COMMISSION ROYALE DES MONUMENTS ET DES SITES
KONINKLIJKE COMMISSIE VOOR MONUMENTEN EN LANDSCHAPPEN

Objet : SAINT-GILLES. Place Louis Morichar, 13.
Demande de permis d'urbanisme portant sur la transformation d'une maison unifamiliale, la modification du nombre de logements, le réaménagement des intérieurs avec travaux structurels, le remplacement des châssis et l'aménagement de terrasses.

Avis de la CRMS

Situation projetée de la façade avant.
Plan tiré du dossier

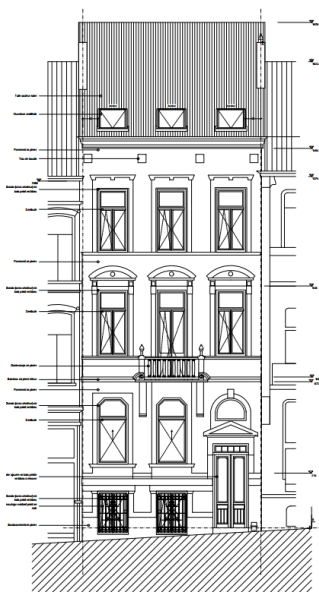
Sur les interventions en façade avant, la CRMS fait remarquer que les châssis du rez-de-chaussée et 1^{er} étage sont ouvragés, de très belle facture et encore équipés de leur volet. Ils mériteraient d'être conservés et restaurés. Un châssis existant en bon état général peut accueillir un double vitrage. Cette intervention permet d'améliorer les performances thermiques et acoustiques de l'ensemble du châssis et du vitrage, tout en conservant les profilés et les quincailleries existants. Si l'épaisseur des profilés est insuffisante, l'élargissement de la feuillure ou l'emploi de profilés d'adaptation peut être réalisée. Les châssis du 2^{ème} étage, par contre, ont vraisemblablement été remplacés et pourraient bénéficier d'une amélioration stylistique. La CRMS suggère aussi de profiter des travaux de façade pour effectuer un nettoyage (technique douce telle que vapeur saturée) de la façade et pour restaurer les éléments en pierre endommagés.

La CRMS souscrit au renouvellement de la toiture et au placement des fenêtres de toit, pour autant qu'une tuile rouge (la couleur noire figure au dossier) soit utilisée afin de maintenir l'unicité chromatique des toitures de ce côté de la place Morichar et que les détails de raccord ne portent pas atteinte aux détails qui participent à la valeur patrimoniale du bien.

Situation projetée de la façade arrière. Plan tiré du dossier

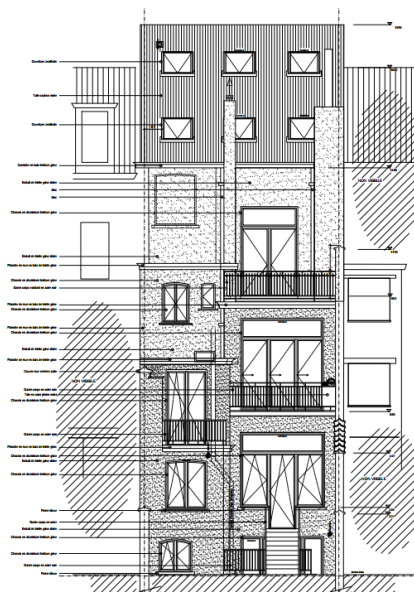
La CRMS peut souscrire aux changements projetés en façade arrière mais demande que soit maintenue la lisibilité de l'encadrement de la fenêtre murée au troisième étage.
